INFORME DE VISITA DE CONTROL
N° 036-2025-OCI/0413-SVC

VISITA DE CONTROL
COMISARÍAS BÁSICAS DE JUNÍN Y CARHUAMAYO DE LA REGIÓN POLICIAL JUNÍN, JUNÍN, JUNÍN

"SERVICIOS POLICIALES, DENUNCIAS, INFRAESTRUCTURA Y DOTACIÓN POLICIAL EN LAS COMISARÍAS PNP JUNÍN Y CARHUAMAYO"

Panel Fotográfico n.° 04
Instalaciones Sanitarias – Tuberías de desagüe expuestas

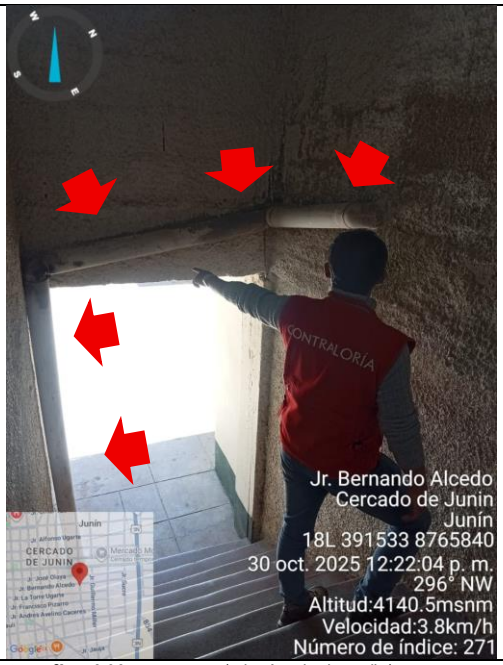
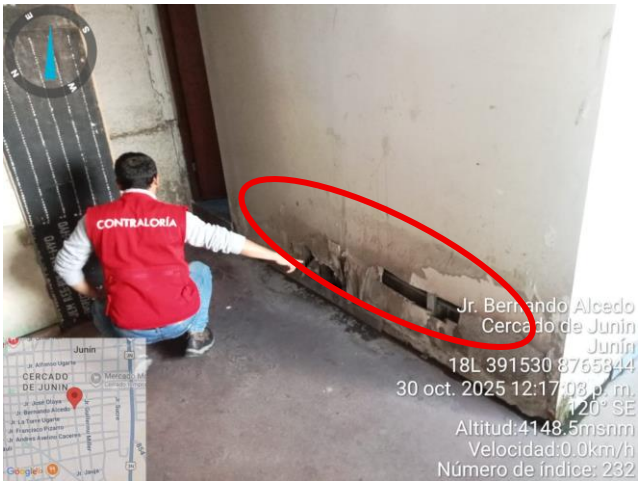
Fotografía n.° 09: montantes (tuberías de desagüe) expuesta, por fuera de los muros.	**Fotografía n.° 10:** Tuberías de desagüe de los baños expuestas.

Fotografía n.° 11: Desprendimientos de cerámicas en los SS.HH.

Fotografía n.° 12: Desprendimientos de cerámicas en los SS.HH.

Así también que, existen tuberías de desagüe de 4" de desagüe (montante) la cual esta pegada a los muros de la escalera, tuberías del baño del segundo piso que están expuestas, hecho que transgrede la Norma IS.010 "Instalaciones Sanitarias para Edificaciones", ya que en el acápite 6.2 Red de Colección señala: f) los montantes deberán ser colocadas en ductos o espacios especialmente previstos para tal fin y cuyas dimensiones y accesos permitan su instalación, reparación, revisión o remoción.

"(…)
  6.2 RED DE COLECCIÓN
  f) los montantes deberán ser colocadas en ductos o espacios especialmente previstos para tal fin y cuyas dimensiones y accesos permitan su instalación, reparación, revisión o remoción.
  (…)"
